1 Дополнительные обязательные (технические) требования
для АЭС «Куданкулам» Блоки 5, 6
к Исходным техническим требованиям R01 KK34 0 0 SR TT WD001 Ревизия 0,
предъявляемые к поставщику (изготовителю) трубопроводной арматуры
для АЭС «Куданкулам» Блоки 3, 4

2 Дополнительные обязательные (технические) требования
для АЭС «Куданкулам» Блоки 5, 6
к Исходным техническим требованиям R01 KK34 0 0 SR TT WD001 Ревизия 0,
предъявляемые к поставщику (изготовителю) трубопроводной арматуры
для АЭС «Куданкулам» Блоки 3, 4

Рисунок А.1 - Изменение абсолютного давления в Паровой камере

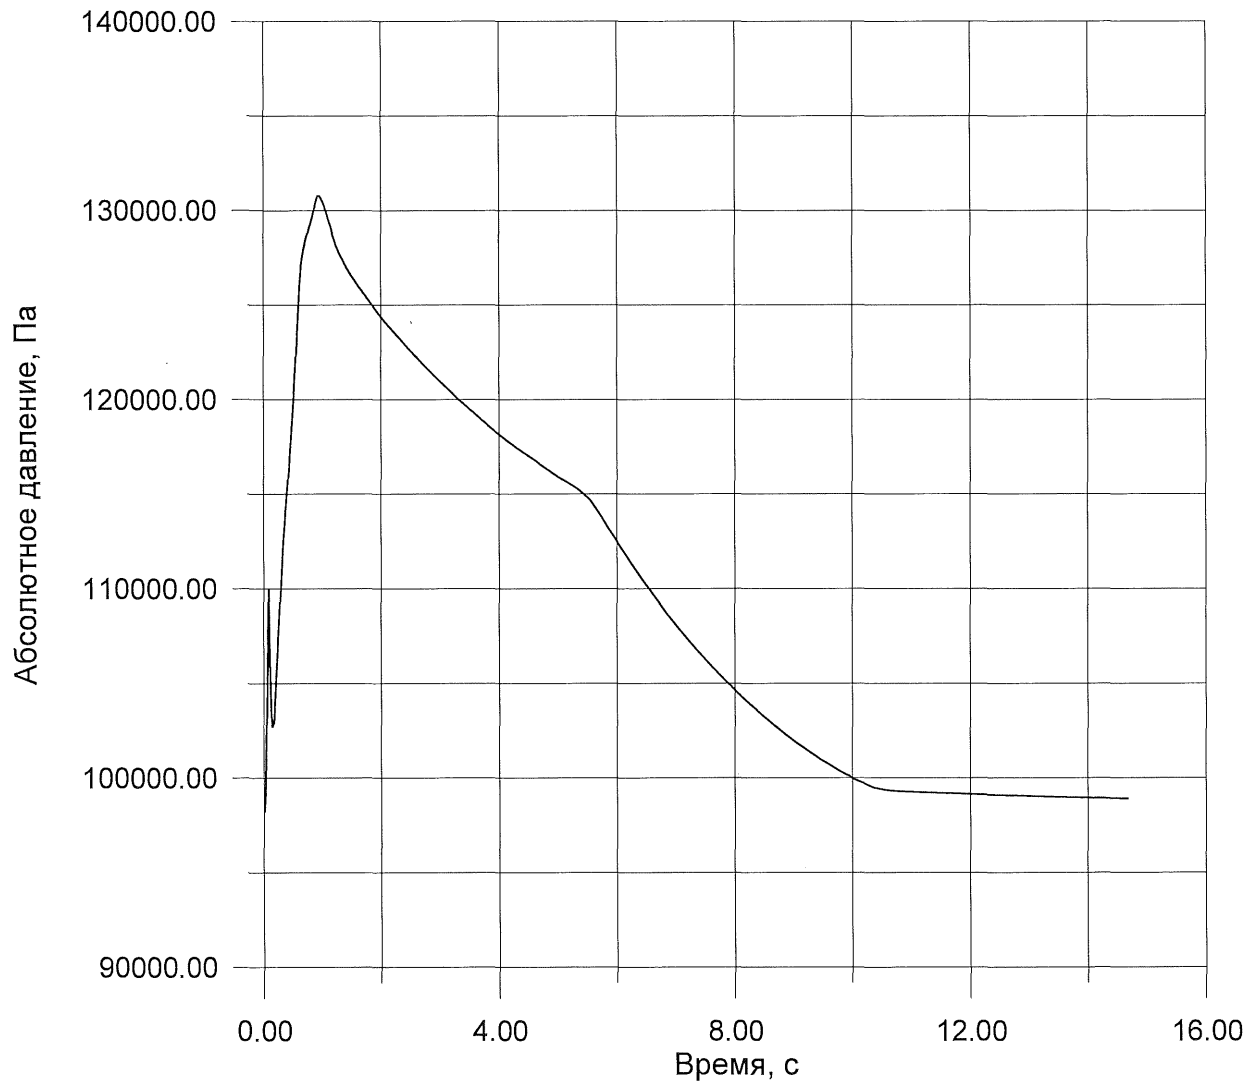
Имеется	Должно быть
<p>Раздел 3.1 «МЕСТО УСТАНОВКИ И ПАРАМЕТРЫ ОКРУЖАЮЩЕЙ СРЕДЫ»</p> <p>Отсутствует п. п. 3.1.2.4</p>	<p>Раздел 3.1 «МЕСТО УСТАНОВКИ И ПАРАМЕТРЫ ОКРУЖАЮЩЕЙ СРЕДЫ»</p> <p>Добавлен п.п. 3.1.2.4</p> <p>3.1.2.4 Параметры среды в помещениях Паровой камеры при нормальных условиях эксплуатации и при нарушениях условий нормальной эксплуатации приведены в Приложении А в таблице А.4. Параметры среды в помещениях Паровой камеры при аварии с разрывом паропровода приведены в Приложении А на рисунке А.1, на рисунке А.2 и на рисунке А.3 к настоящим исходным техническим требованиям.</p>
<p>В ДТТ 1 Дополнительные обязательные (технические) требования для АЭС «Куданкулам» Блоки 5, 6 к Исходным техническим требованиям R01.KK34.0.0.SR.TT.WD001 Ревизия 0, предъявляемые к поставщику (изготовителю) трубопроводной арматуры для АЭС «Куданкулам» Блоки 3, 4</p> <p>Раздел 4.6 «ТРЕБОВАНИЯ ПО ОБЕСПЕЧЕНИЮ КАЧЕСТВА»</p> <p>п. 4.6.6 ИТТ «Для категории обеспечения качества применяются следующие обозначения:</p> <ul style="list-style-type: none"> - QA2 – соответствует 2 категории обеспечения качества по СТО СМК-ПКФ-015-06; - QA3 – соответствует 3 категории обеспечения качества по СТО СМК-ПКФ-015-06; - QNC – соответствует 4 категории обеспечения качества по СТО СМК-ПКФ-015-06». 	<p>Раздел 4.6 «ТРЕБОВАНИЯ ПО ОБЕСПЕЧЕНИЮ КАЧЕСТВА»</p> <p>п. 4.6.6 Обеспечение качества должно соответствовать документу R01.KK34.0.0.QA.РОКР.Р001 «Программа обеспечения качества при проектировании»</p> <p>Для категории обеспечения качества применяются следующие обозначения:</p> <ul style="list-style-type: none"> - QA2 – Оборудование и материалы для АЭС, относящиеся к классу безопасности 2 по НП-001-15; - QA3 – Оборудование и материалы для АЭС, относящиеся к классу безопасности 3 по НП-001-15; - QNC (QA4) – Оборудование и материалы для АЭС, относящиеся к классу безопасности 4 по НП-001-15.

Параметры в помещении Паровой камеры при аварии с разрывом паропровода

Рисунок А.3 - Изменение относительной влажности

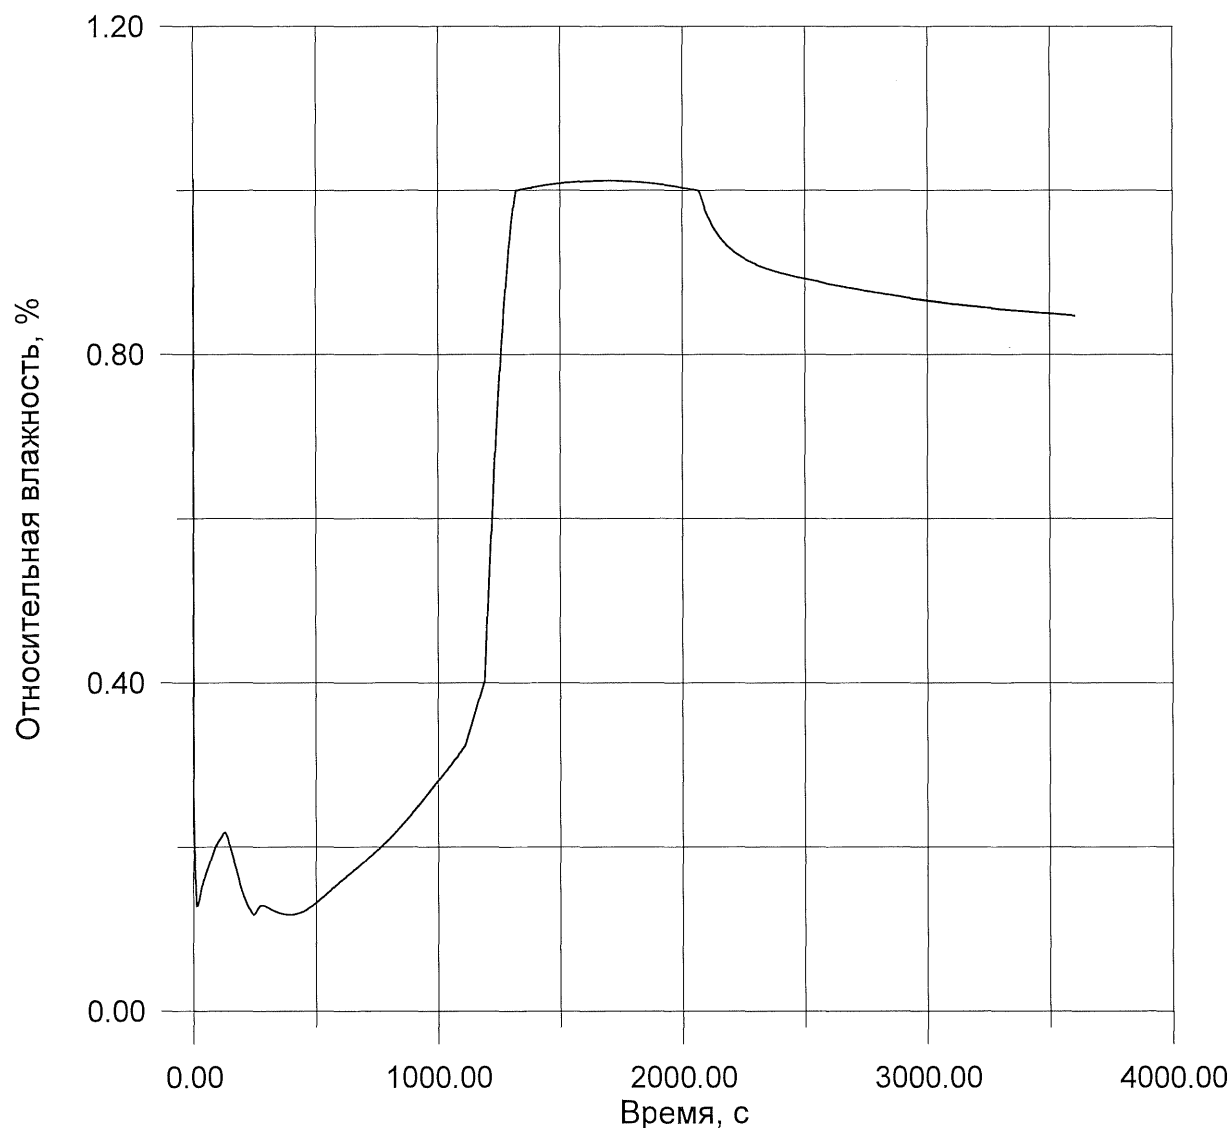
Видно, что после прекращения поступления пара из разрыва (~1200 с) относительная влажность быстро достигает 100%. Превышение величиной относительной влажности 100% означает, что в этот период в атмосфере паровых камер находится капельная влага (туман). В дальнейшем, по мере охлаждения среды в паровых камерах и поступлению воздуха из окружающей атмосферы, величина относительной влажности будет стремиться к влажности окружающей атмосферы.
